HTTR 原子炉施設
設置許可基準規則への適合性について
第 51 条(監視設備)

令和 2 年 6 月 12 日

日本原子力研究開発機構 大洗研究所
高温ガス炉研究開発センター
高温工学試験研究炉部

第 51 条：監視設備

図 1 可搬型発電機及び燃料の保管場所

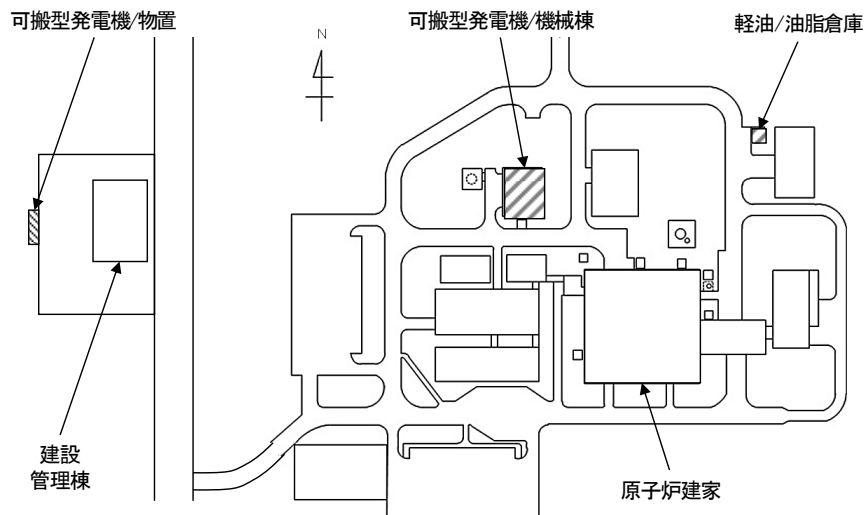
可搬型発電機を用いた監視について、必要な要員、分散している保管場所からの移動、接続箇所、ケーブル敷設ルートを考慮しても蓄電池の枯渇前に電源供給が可能であることを説明すること。また、中性子束の監視が必要であるかを説明すること。

3.2 可搬型発電機及び燃料の保管場所

可搬型発電機については、共通要因により損傷しないように複数台を分散して保管する。また、可搬型発電機の燃料として用いる軽油は、油脂倉庫に7日間運転できる量を保管する。万一油脂倉庫が損壊して同倉庫内の軽油が使用できない場合は、大洗研究所内の他施設から融通する、或いは外部調達する等して必要な燃料を確保する。

別図 1 非常用発電機の設置例

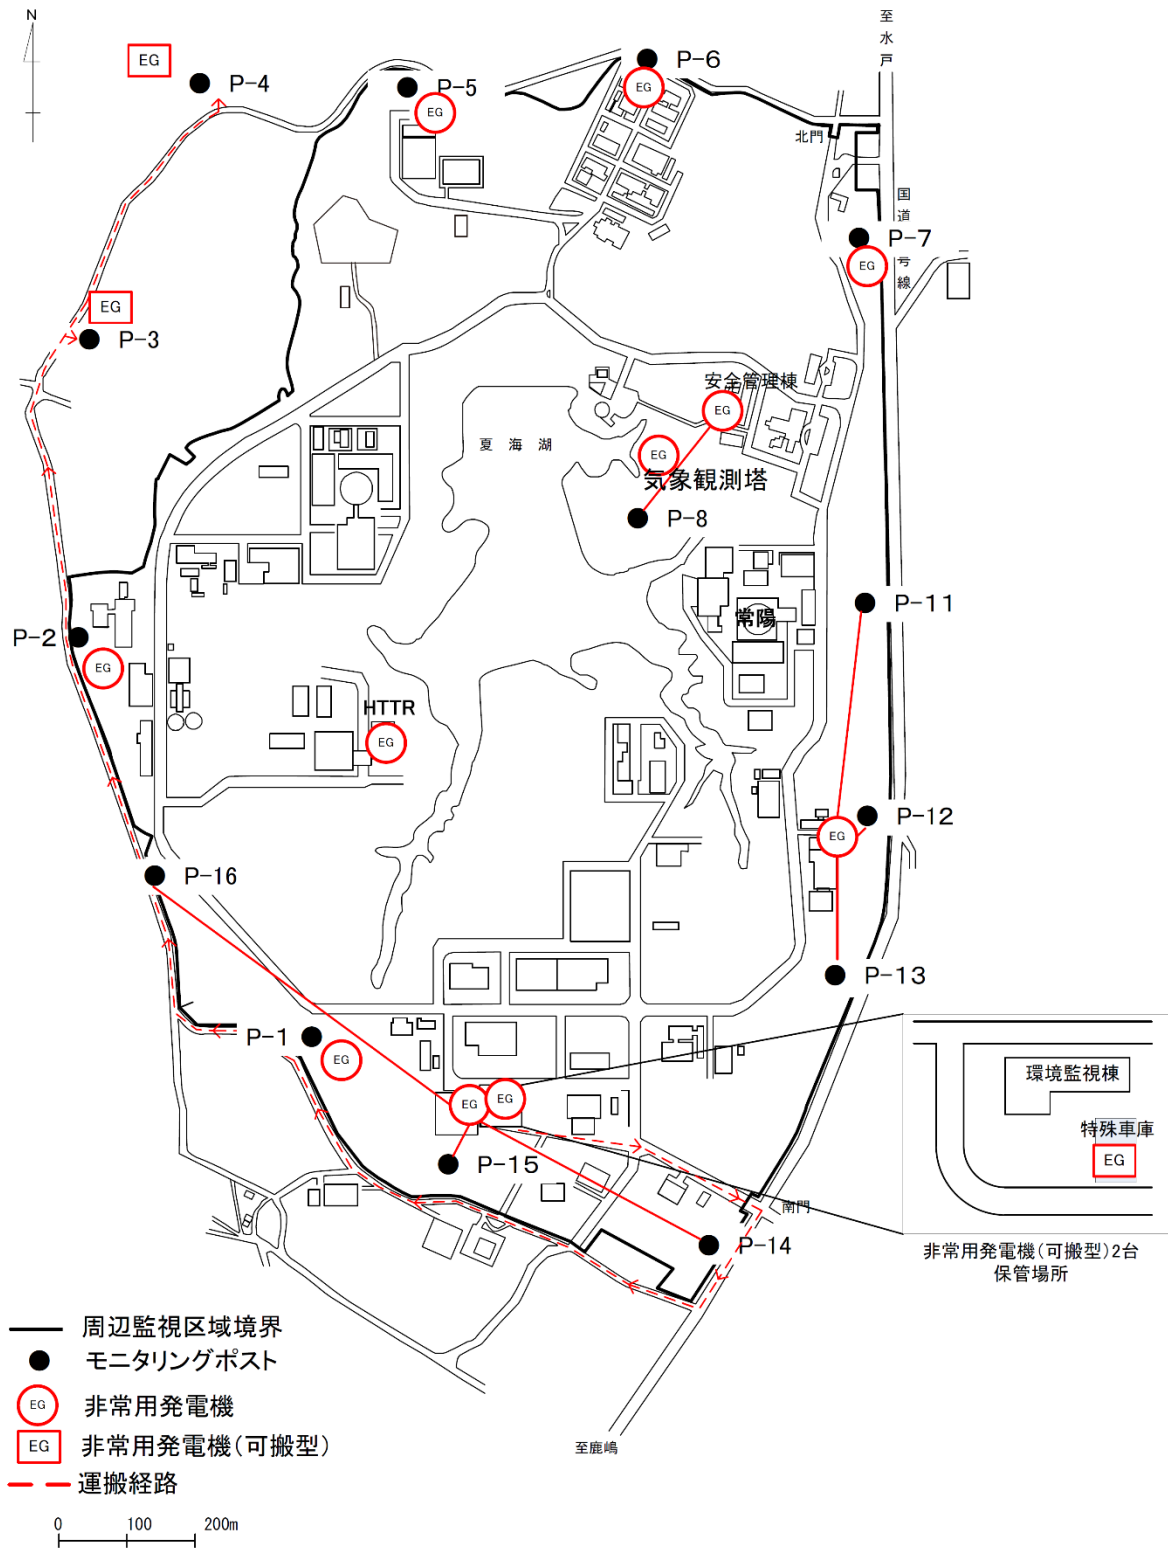
モニタリングポストに接続する無停電電源装置の持続時間はどの程度か。持続時間内に可搬設備による計測を再開できる成立性も併せて説明すること。

モニタリングポスト 14 基に対しては、非常用発電機 8 台及び可搬型非常用発電機 2 台により外部電源喪失時に電源を供給する。電源供給に当たっては、P-1, P-2, P-5, P-6, P-7 は各局舎外に設置した非常用発電機、P-8 は安全管理棟屋外に設置した非常用発電機、P-11, -12, P-13 は P-12 付近に設置した非常用発電機、P-14, P-15, P-16 は環境監視棟屋外に設置した非常用発電機から給電する。また、所外の P-3, P-4 については特殊車庫に保管している可搬型非常用発電機（2 台）を車両で局舎近辺まで運搬し、各々給電する。

非常用発電機（可搬型含む。）からは常設又は仮設のケーブルを接続することにより、直接又は分電盤から無停電電源装置の一次側に電力を供給し、連続稼働する。

固定モニタリング設備の非常用発電機（可搬型含む。）の仕様を別表に、非常用発電機の設置例を別図 1 に示す。また、設置場所及び可搬型非常用発電機の運搬経路を別図 2 に示す。燃料については非常用発電機のタンクの燃料も含め 3 日分(1700L 程度)を敷地内に保管する。備蓄用保管庫の場所は環境監視棟の周辺を想定している。

モニタリングポストの測定、無線装置、データ伝送に伴う消費電力は最大でも 2kVA 程度と確認しており、非常用発電機の定格出力を満足するものである。

図1 モニタリングポスト配置図

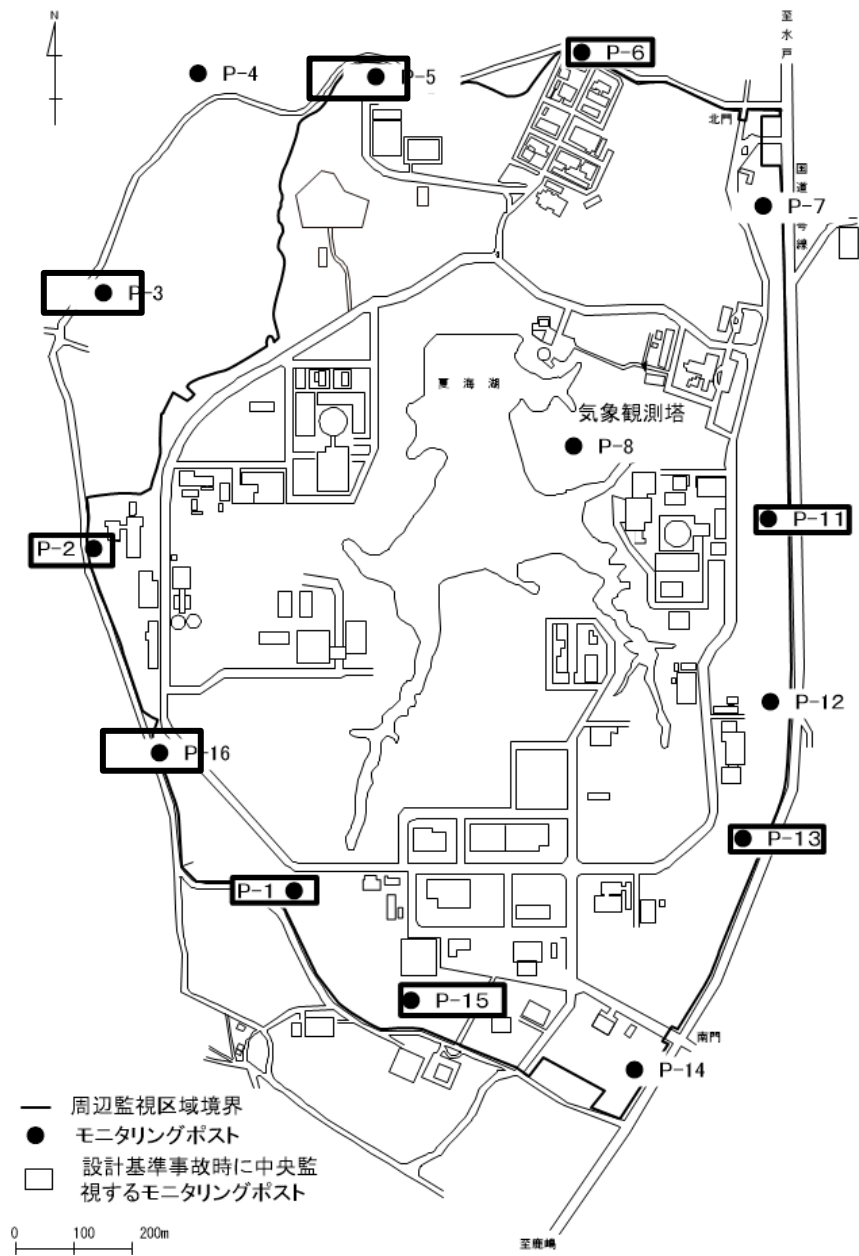
申請書に、電源持続時間、電源枯渇後の対応（可搬の活用）を記載するとともに、まとめ資料にも具体的な説明を加えること。

これに対し、現状は、適合のための設計方針として、14基のうち設計基準事故時において放射性物質の異常な放出を検知する可能性の高い原子炉施設等近傍及び卓越風下に配置されているモニタリングポスト6基（P-1, P-2, P-6, P-11, P-13及びP-15）を設計基準事故時に迅速に対応するためのモニタリングポストとして選定し、伝送の多様性を確保する方針としている。

（2）設計方針の見直し

選定した6基は、原子炉施設等近傍及び出現頻度を考慮した卓越風下を重視した設計であるが、測定範囲の網羅性の観点からは、必ずしも東西南北の全方位を網羅した配置になっていないため、より信頼性を高めるために新たにP-3, P-5及びP-16の3基を加えた、合計9基について伝送の多様化を図ることに見直す。これにより、東西南北の全方位を網羅した配置となる。
